ATA DE REUNIÃO DE SUPERVISÃO DO SITE

DATA	DURAÇÃO	PROJETO/REVISÃO	LOCAL	SALA / ANDAR	TENSÃO DE REDE	RESPONSÁVEL
04 de Maio de 2022	03:40	GMR22949PM_Rev1	Três Lagoas – MS	Térreo	220V	Patrik Machado
<b>CLIENTE / CNPJ</b>	Hospital Universitário de Três Lagoas		<b>ENDEREÇO DE INSTALAÇÃO:</b>	Rua Projetada D, Nº 3555, Jardim das Acácias – Três Lagoas/MS		
<b>EQUIPAMENTO:</b>	Magnetom Sempra		<b>PREVISÃO DE TÉRMINO DA OBRA:</b>	A definir		
	<b>RESPONSÁVEL TI</b>	<b>EMPRESA</b>	<b>CARGO</b>	<b>EMAIL</b>		<b>FONE</b>
	Não informado					
<b>N</b>	<b>NOME DO PARTICIPANTE</b>	<b>EMPRESA</b>	<b>CARGO</b>	<b>EMAIL</b>		<b>FONE</b>
1	Bruno Barros	MB projetos	Supervisor de site	<a href="mailto:brunobarros@mbprojetos.eng.br">brunobarros@mbprojetos.eng.br</a>		(32) 99176-2700
2	Patrik Machado	Governo do Estado	Responsável Projeto	<a href="mailto:Coordenadoria.projetos@saude.ms.gov.br">Coordenadoria.projetos@saude.ms.gov.br</a>		(67) 99211-0507
3	Sebastião Cavalcanti	Hospital	Gestor do projeto	<a href="mailto:sebastiao@facilimed.com.br">sebastiao@facilimed.com.br</a>		(11) 98211-8616

*O objetivo da vistoria tratava-se da avaliação do site e esclarecimentos técnicos com relação a infraestrutura a s

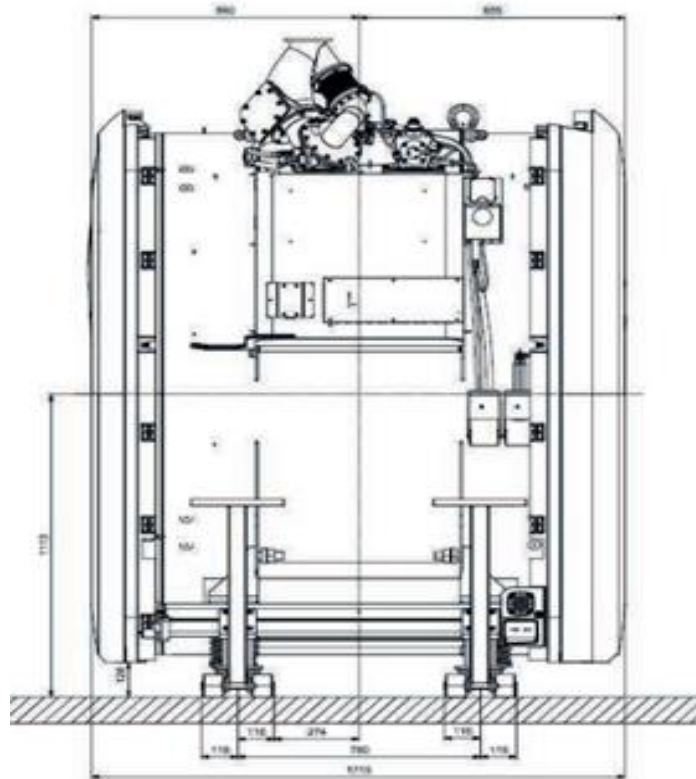
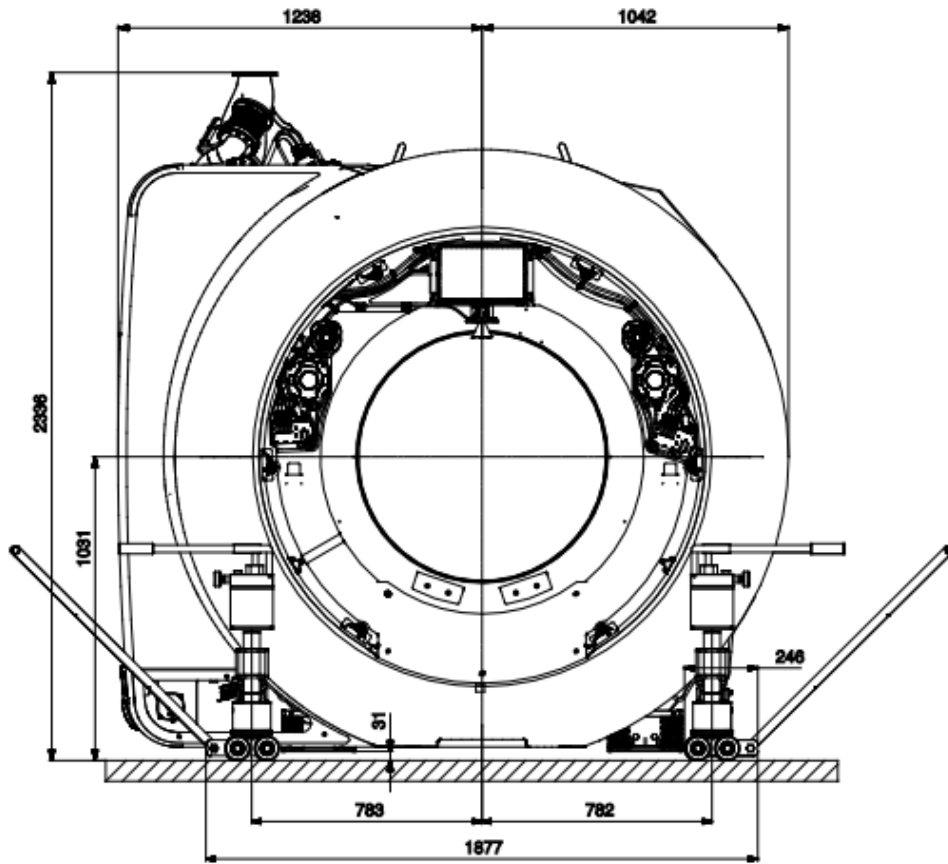
*"Será necessária a remover as portas de vidro (integralmente) e ainda adequar a alvenaria para se obter o vão mínimo de 2,40 x 2,00 (H x L). Atualmente, com os portas instaladas, o vão é de 2,12 x 195 (H x L)."*

*Será necessária também a abertura de um vão de acesso a sala. Devido a largura do corredor ser de 1,90 mts próximo a entrada da sala, solicitamos uma abertura de um vão de 2,40 x 2,30 (H x L) para facilitação da manobra e movimentação do equipamento.*

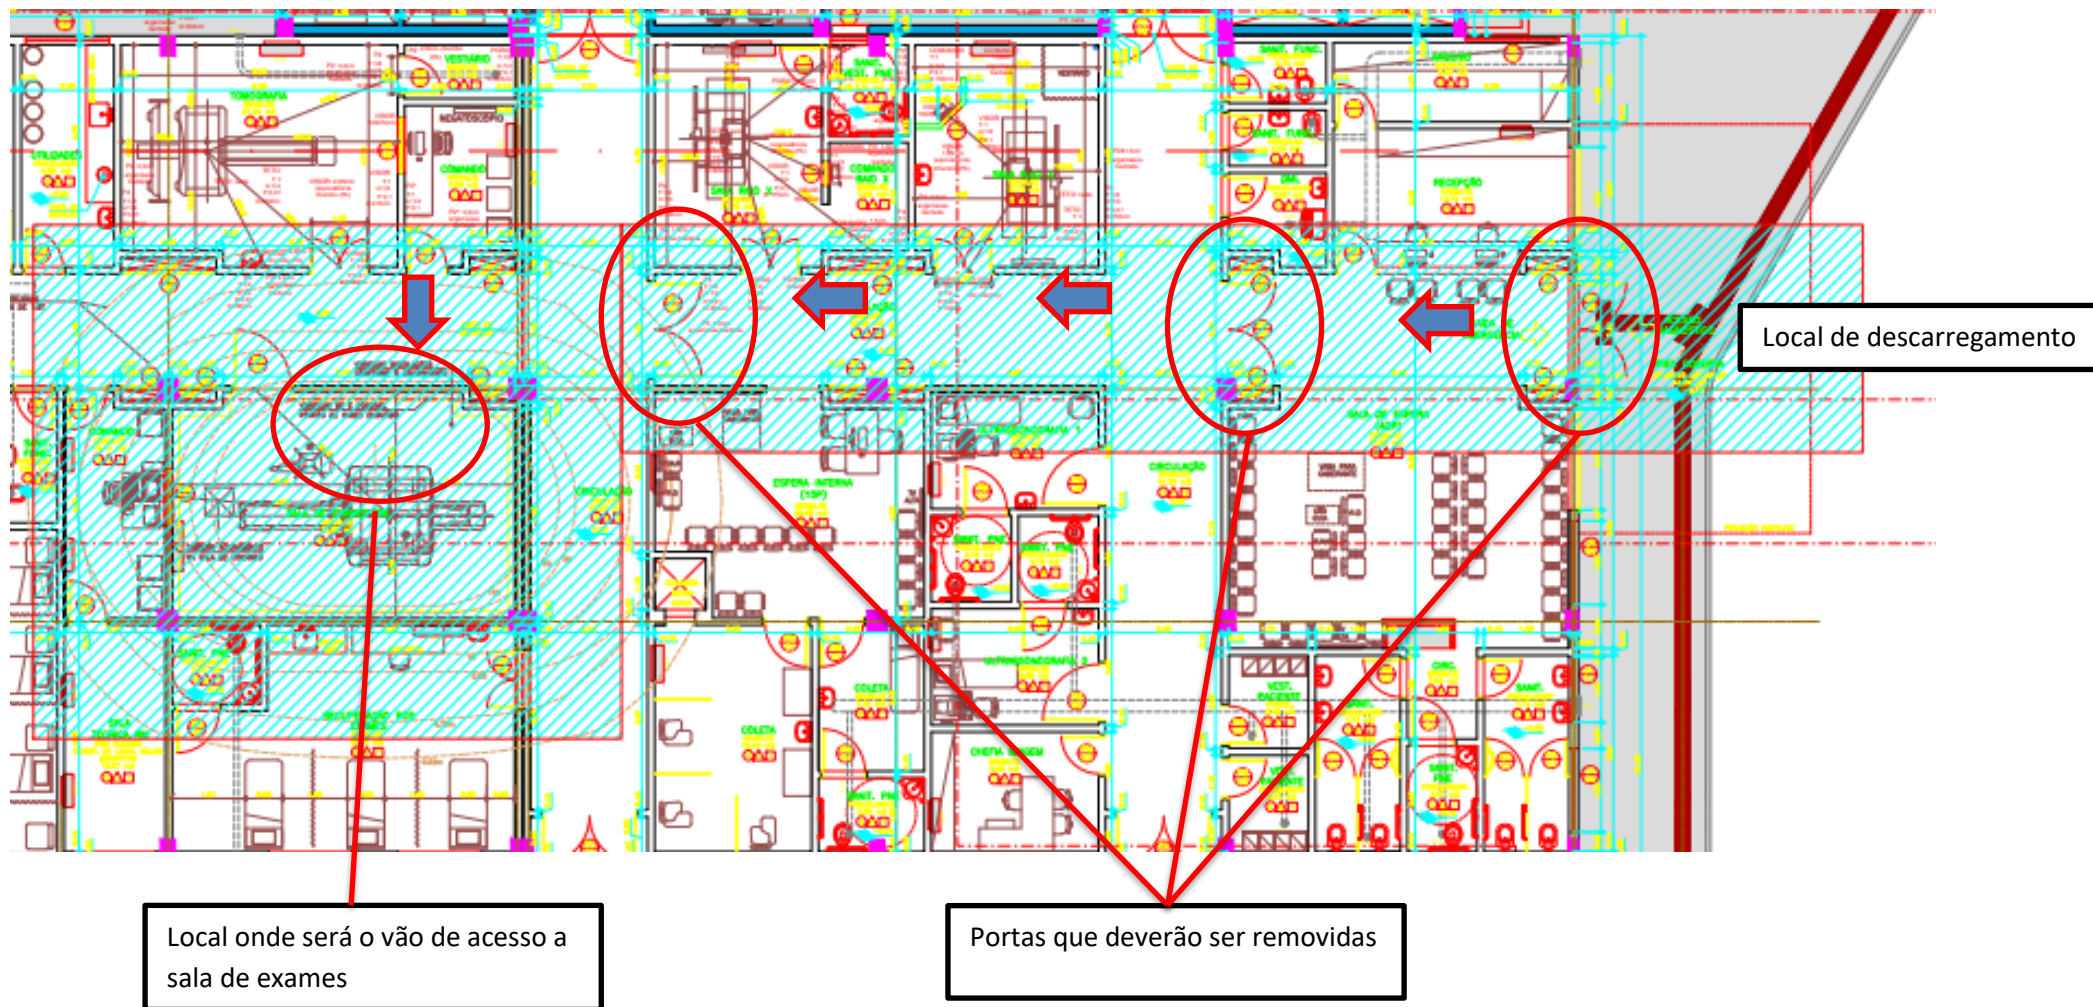
Local onde será o vão de acesso a sala de exames

Portas que deverão ser removidas

Local de descarregamento

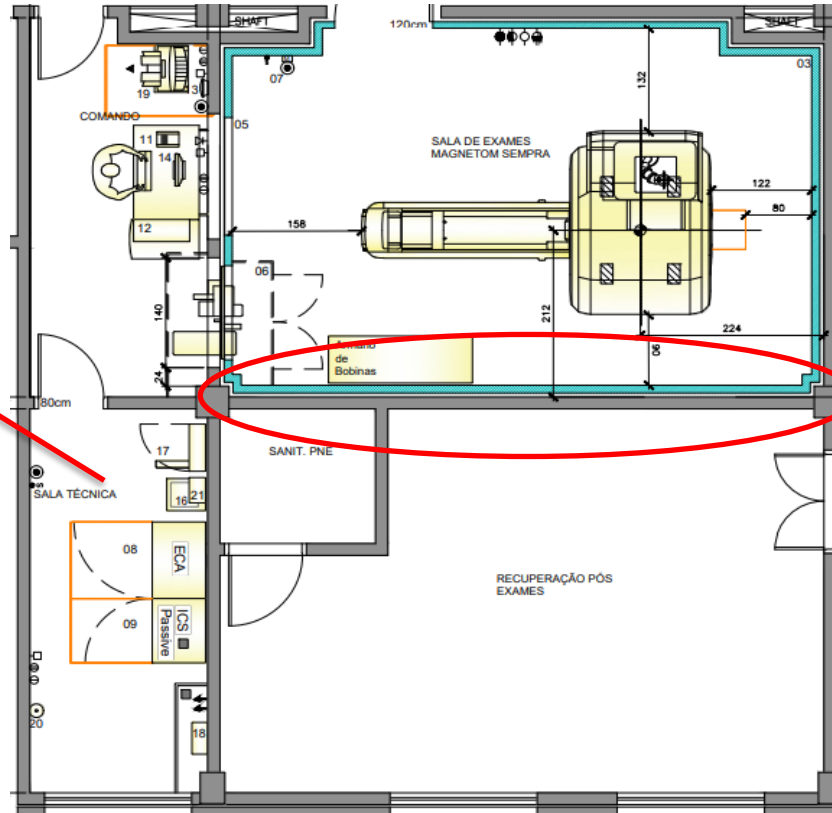
Sala técnica onde deverá ser removido o piso elevado para nivelamento

Alvenaria onde estão posicionadas as estruturas hidráulicas

*Sala de exames*

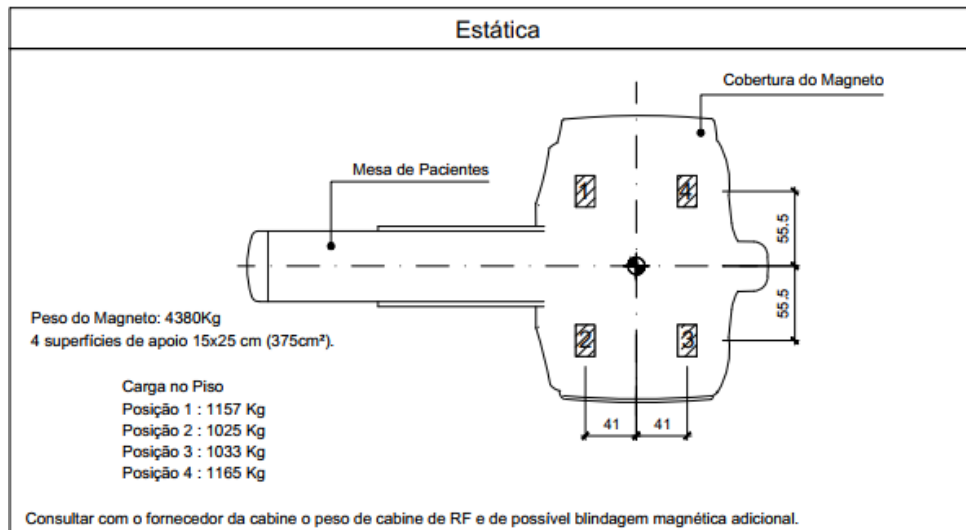
Na sala de exames falta ainda a realização de reforço do piso conforme solicitado em projeto.

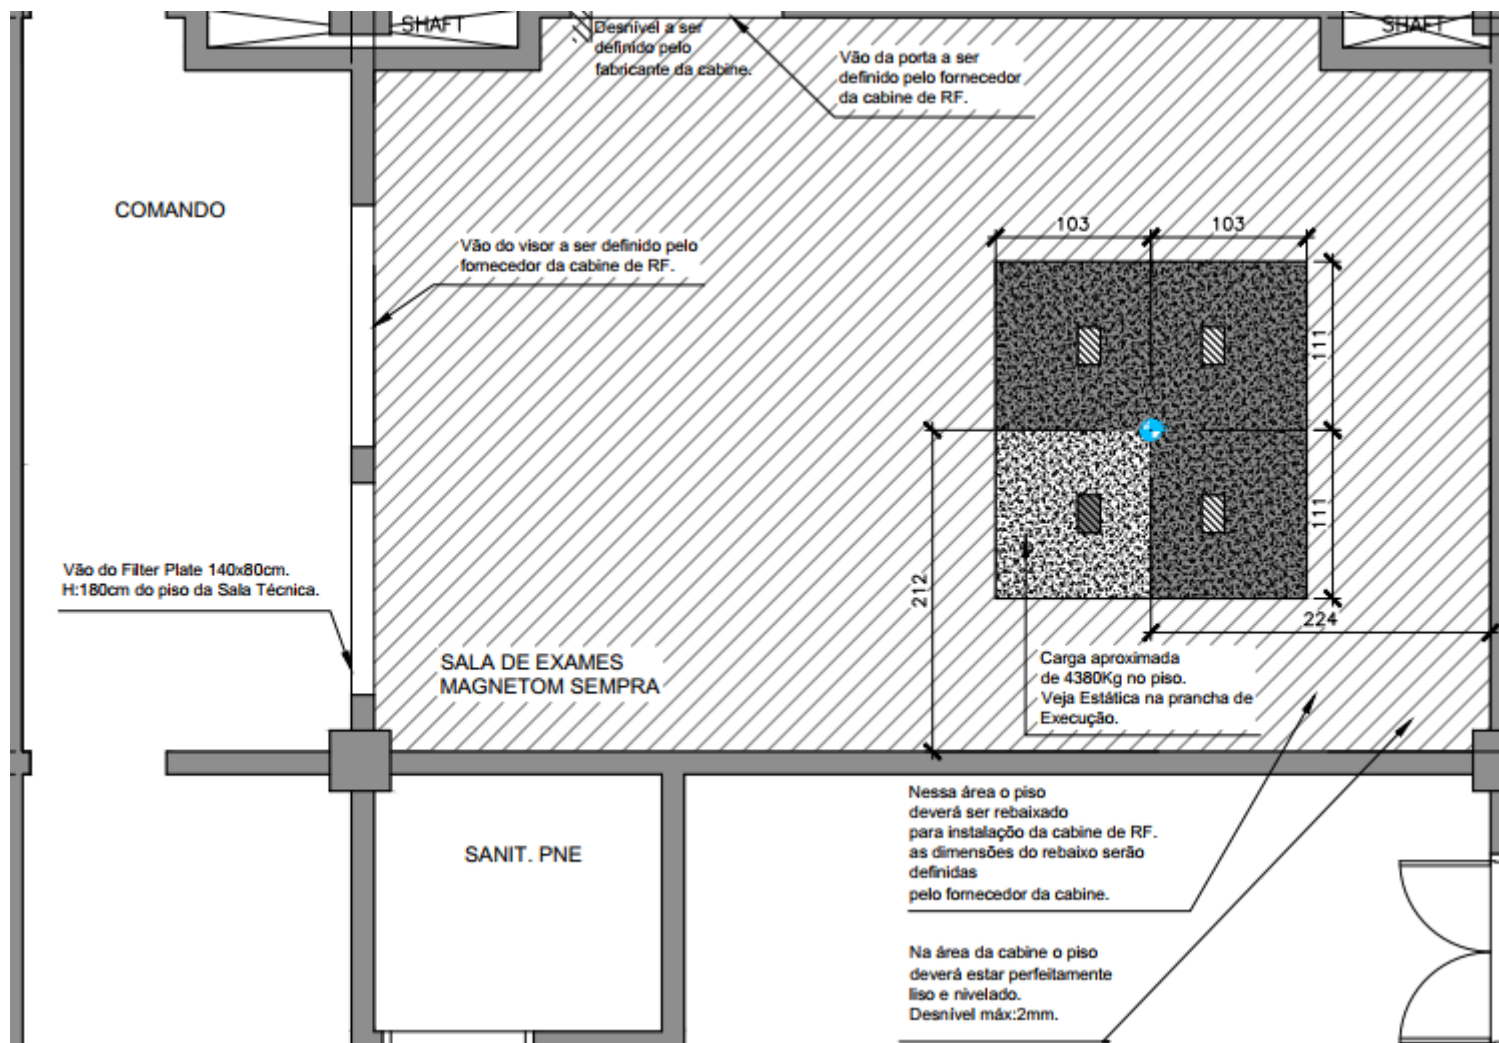
*Na sala técnica falta a remoção do piso elevado, remoção do forro e realização das infraestruturas conforme projeto.*
